**Avis délibéré de l’Autorité environnementale  
sur la modernisation de la ligne SNCF  
Montréjeau-Luchon (31-65)**

**n°Ae : 2022- 26**

Avis délibéré n° 2022-26 adopté lors de la séance du 23 juin 2022

Figure 2 : Liaisons offertes avant suspension de la ligne, de référence (actuel) et avec projet (Source : dossier)

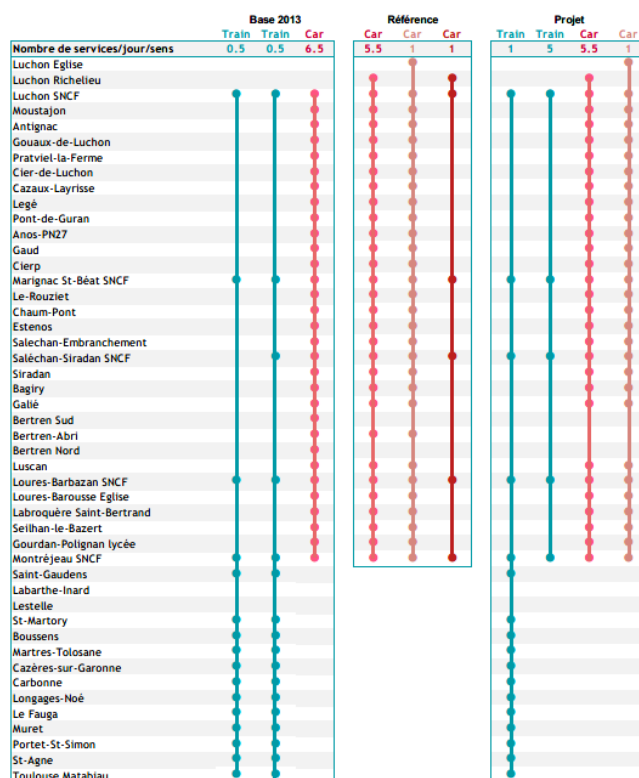
D'après le dossier, le projet ne répond à aucune problématique actuelle de congestion routière mais permettrait en 2030 d'éviter une augmentation du volume de déplacements en voiture et de ses nuisances (pollution, bruit, congestion...). Les reports de la route vers le train représenteraient<sup>32</sup> entre 1 030 000 et 1 080 000 véhicules.kilomètres évités par an en 2030 auxquels s'ajoutent toutefois 155 000 trains.kilomètres diesel supplémentaires par an. Les effets sur l'emploi et sur le désenclavement du territoire n'y sont pas valorisés.

L'analyse conclut que le projet n'est pas créateur de valeur pour la collectivité, sa valeur actualisée nette étant négative (cf. figure 2) :
